COMITÉ DE DÉMOLITION

Date: 31 janvier 2023

59, chemin Saint-Charles | Greenfield Park

Perspective avant (habitation rue Tisseur et chemin Saint-Charles)

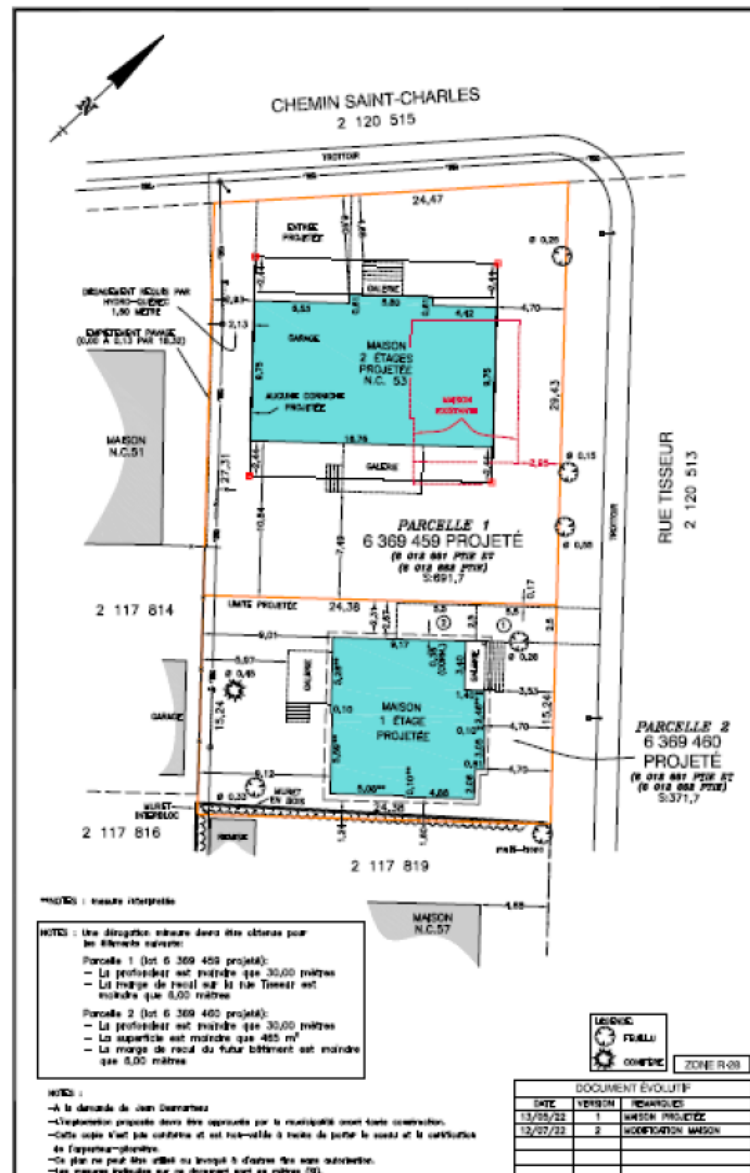
- Considérant la détérioration avancée du bâtiment actuel;
- Considérant le fait que le coût de restauration est supérieur à la valeur de l'immeuble indiqué au rôle d'évaluation;
- Considérant la faible valeur patrimoniale de la résidence;
- Considérant le programme de réutilisation du sol proposé qui ne s'intègre pas adéquatement au voisinage.

- 2° Que la réalisation du programme de réutilisation du sol dégagé respecte les conditions suivantes :
 - 2.1 Le bâtiment doit privilégier une continuité des marges à celles des bâtiments voisins;

- 2.2 La proposition architecturale doit présenter des caractéristiques architecturales traditionnelles qui prennent appui sur les caractéristiques dominantes des bâtiments environnants et significatives du milieu d'insertion;

- 2.3 La volumétrie, telles la largeur, la profondeur, la hauteur du rez-de-chaussée et la forme de la toiture, doit s'harmoniser à celle des bâtiments environnants;

- 2.4 Le niveau du rez-de-chaussée, d'un étage ou d'un toit doit présenter un alignement cohérent avec celui des bâtiments environnants;
 - 2.5 Les arbres présents doivent être adéquatement protégés durant les travaux et conservés par la suite;

- 2.6 Les matériaux de revêtement proposés, tant au niveau du nombre, du type, du format, de leur finition ou de leur couleur, doivent créer un ensemble cohérent avec les bâtiments environnants de même type. La proposition devra éviter les contrastes avec les bâtiments environnants de même type.
